Vid montering av hydraulpump på BM 2650/54 iakttag följande:

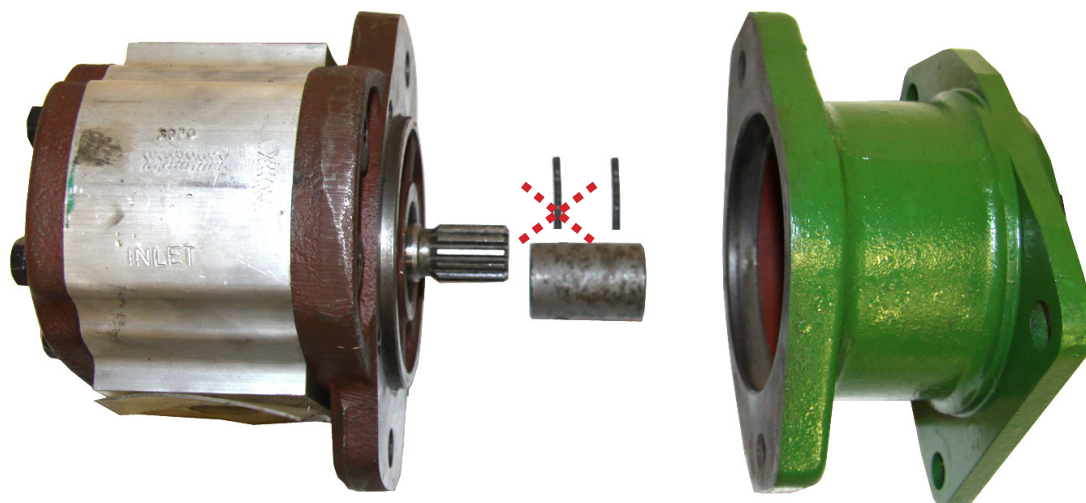
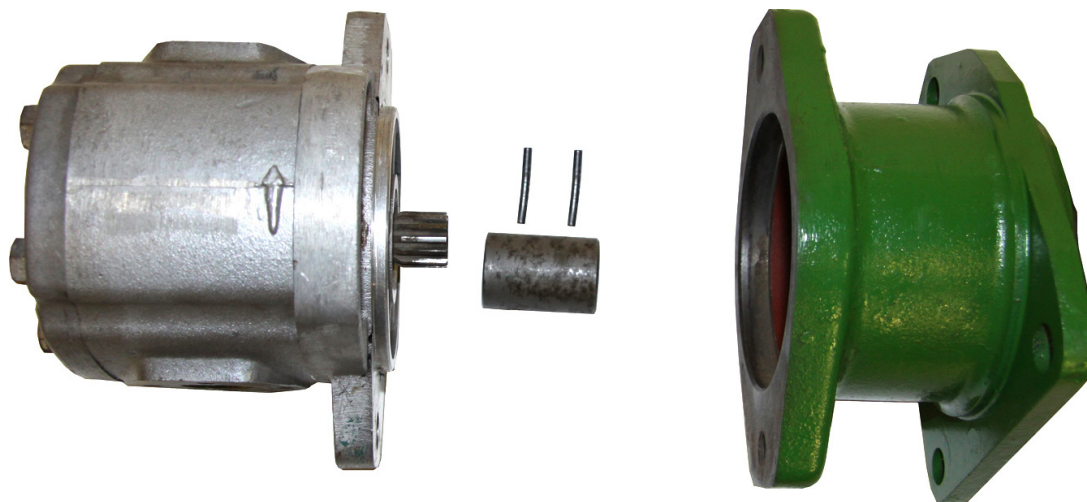
Om den nya pumpen har en axel som sticker ut 36,5 mm från pumpgaveln, skall det rörstift som sitter närmast pumpen monteras bort från drivhylsan. (Knackas ur med dorn.)

Om den nya pumpen har en axel som sticker ut 20 mm från pumpgaveln, skall det sitta två rörstift i drivhylsan. (Originalutförande)
